改善箇所説明図

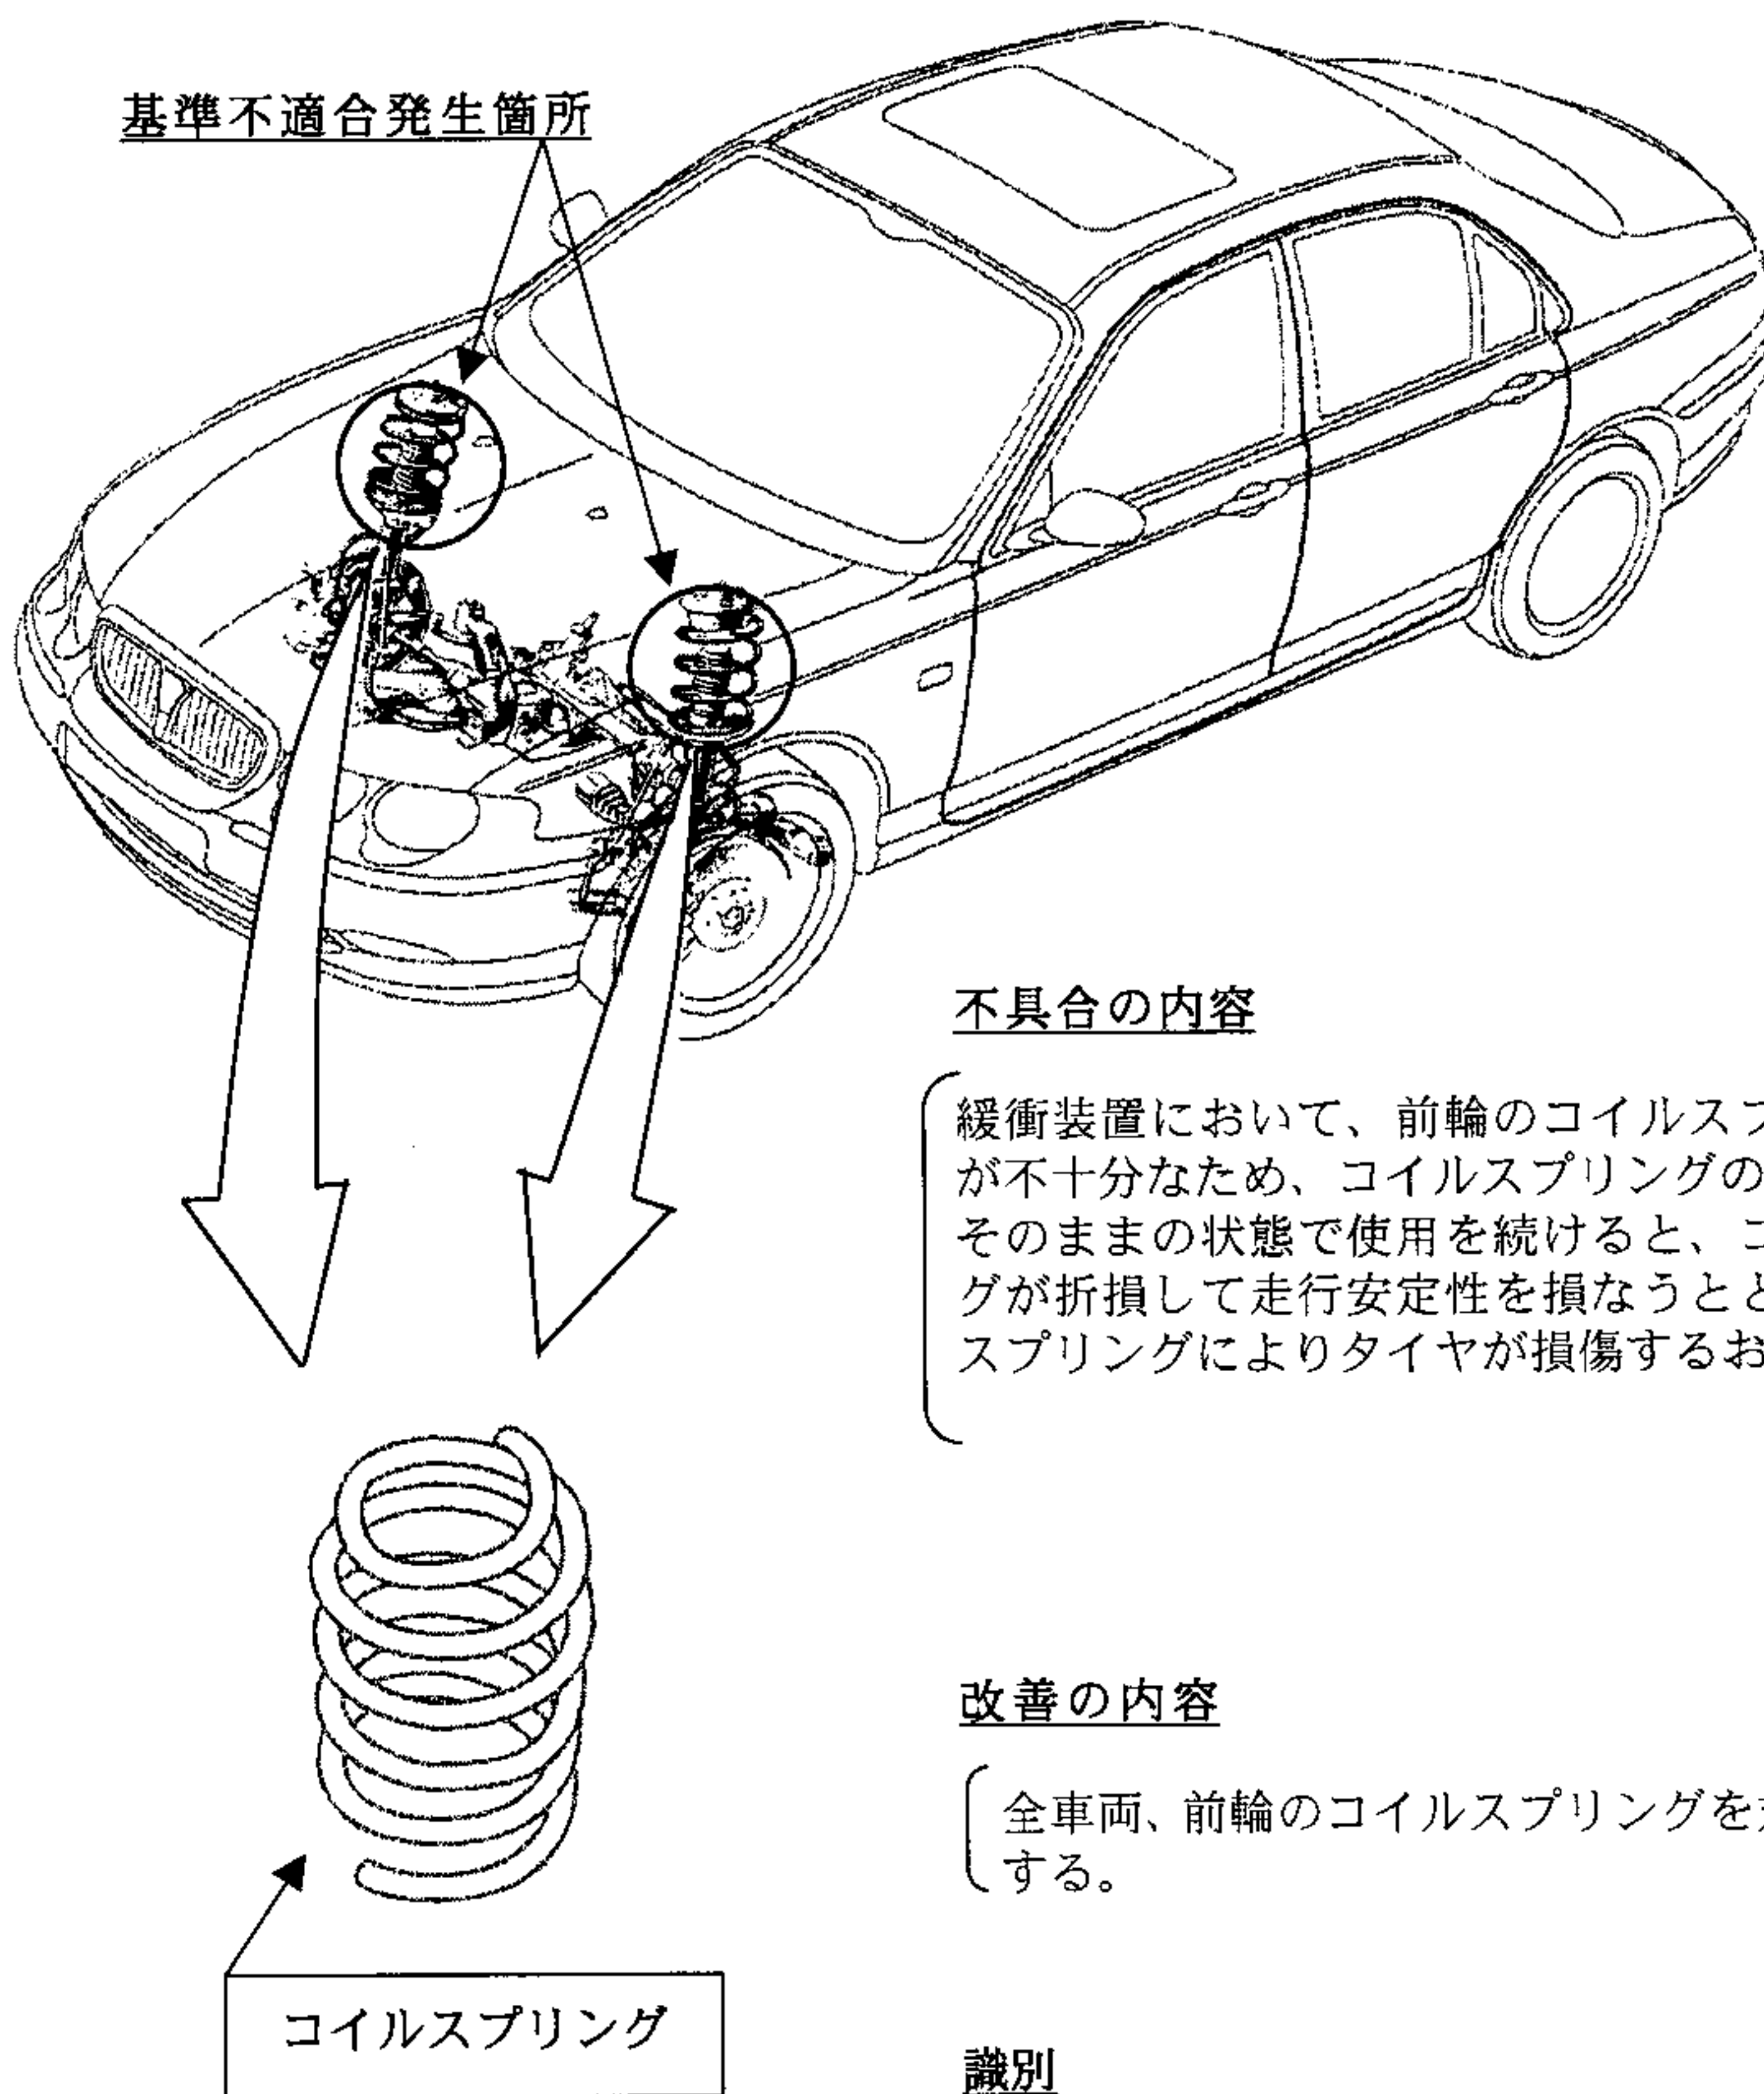
緩衝装置において、前輪のコイルスプリングの塗装が不十分なため、コイルスプリングの表面が腐食し、そのままの状態で使用を続けると、コイルスプリングが折損して走行安定性を損なうとともに折損したスプリングによりタイヤが損傷するおそれがある。

全車両、前輪のコイルスプリングを対策品と交換する。

エンジンルーム内右ストラット上部に緑ペイントを塗布する。
